DIVISIONE PASUBIO, L.GO

Descrizione prestazionale dell'intervento

Criticità

Foto del rilievo

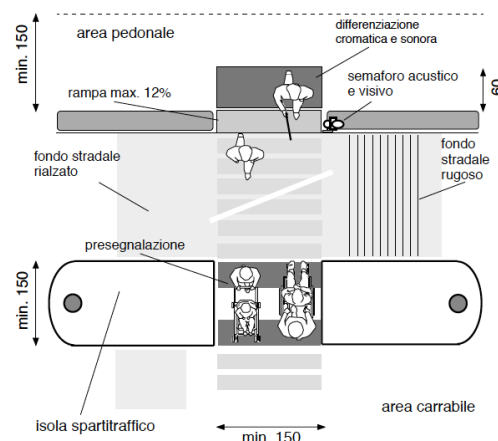
Assenza di **segnalazione tattile** per non vedenti in prossimità di attraversamento pedonale.

Adeguamento di attraversamento pedonale tramite **nuova realizzazione di segnaletica tattile** a pavimento (segnale pericolo valicabile), **posta trasversalmente alla direzione** di marcia. La segnaletica tattile di profondità 40 cm e larghezza uguale alla zebra, serve ad evidenziare la delimitazione tra sede pedonale e carrabile. In caso di isola salvagente, la segnaletica sarà ripetuta all'inizio e alla fine dell'isola come preavviso di attenzione; ciascuna di queste bande avrà una profondità minima di 40 cm.

Il materiale da utilizzarsi deve essere consono al contesto in cui si trova. Sono da evitarsi materiali in gomma incollati ma bensì piastrelle di ceramica, pietra lavorata in superficie o materiale autobloccante. Prevedere sempre l'intercettazione sul marciapiede quando si è in presenza di un attraversamento.
